# FLUMINI MANNU

**OGGETTO:** VIA Impianto solare termodinamico "Flumini Mannu" - Villasor Decimoputzu (CA).  
Controdeduzioni relative alla lettera dei Sig.ra Giovanna Cualbu, Sig.ra Maria Antonia  
Cualbu e Sig. Salvatore Cualbu prot. DVA-2015-0022557 del 08/09/2015

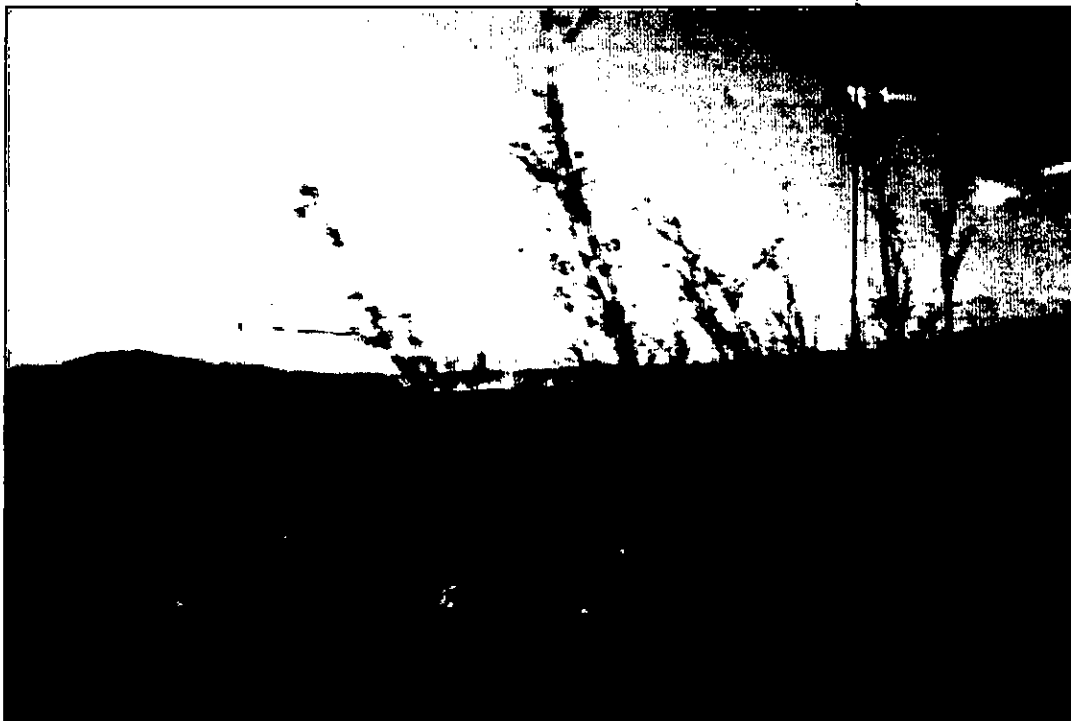
***"6. La proponente sostiene che nell'area del progetto vengono effettuate arature profonde (da 40 a 60 cm). Tale affermazione è erronea, vengono infatti effettuate lavorazioni minime del suolo secondo le buone tecniche agronomiche. Questo per 2 semplici motivi:***

- *sarebbe antieconomico effettuare lavorazioni profonde per seminare coltivazioni che hanno un apparato radicale contenuto,*
- *l'aratro (strumento che prevede il rivoltamento della parte superficiale del terreno) non viene utilizzato ma vengono utilizzati macchinari che consentono lavorazioni superficiali senza rivoltamento del terreno con notevoli vantaggi economici e ambientali così come previsto anche dalla misura PSR "Difesa del suolo"."*

Per prima cosa l'unico documento pubblicato sul sito [www.minambiente.it](http://www.minambiente.it) dal quale possa essere stata estratta questa "affermazione" è quello delle Osservazioni giuridiche al Parere tecnico istruttorio della Direzione Generale Belle Arti e Paesaggio prot. n. 5489 del 06/03/2015. La frase è inserita in un determinato contesto: la proponente non afferma che oggi si effettuino lavorazioni profonde,

nonostante siano presenti immagini della lavorazione dei terreni (vedi foto sottostanti), ma che *"In nessuna delle particelle catastali citate, adibite nei decenni precedenti ad ordinaria attività agricola, (che comporta annualmente arature profonde da 40 a 60 cm), è stato mai rivenuta nulla di significativo dal punto di vista archeologico;"* riferendosi alla remota possibilità di ritrovamenti archeologici in un'area da tempo manipolata.
